六ヶ所再処理施設における
新規制基準に対する適合性

使用済燃料貯蔵槽における燃料損傷に係る
有効性評価の見直しについて

日本原燃株式会社

【令和元年第 303 回核燃料施設等の新規制基準適合性に係る審査会合での指摘事項】

図1 燃料貯蔵プール等のゲート配置図

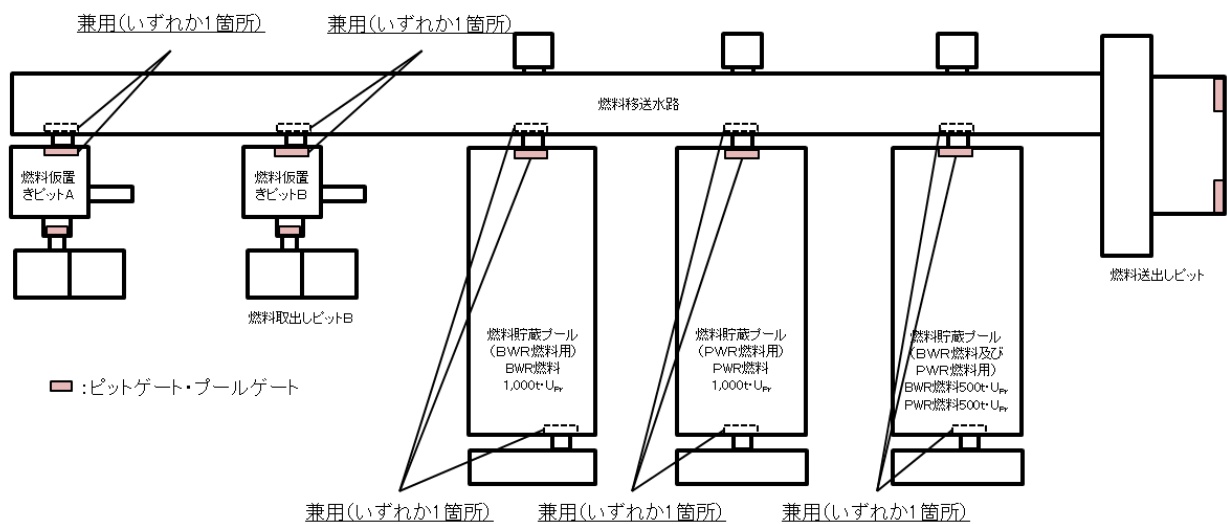
- ✓ 有効性評価には、評価の前提条件、例えばプールのゲートが開いた状態なのか閉まった状態なのか等の条件をきちんと整理して記載すること。

燃料貯蔵プール等（燃料仮置きピット，燃料貯蔵プール及び燃料送出しピット）の配置およびゲートの配置について，図1に示す。

燃料貯蔵プール等に存在するピットゲート及びプールゲート（以下「ゲート」という。）は，万が一プール水が漏えいした際，他の健全なプール，ピット等を隔離することを目的に設置されている。このため，通常運転時においてはゲートを設置することはない。
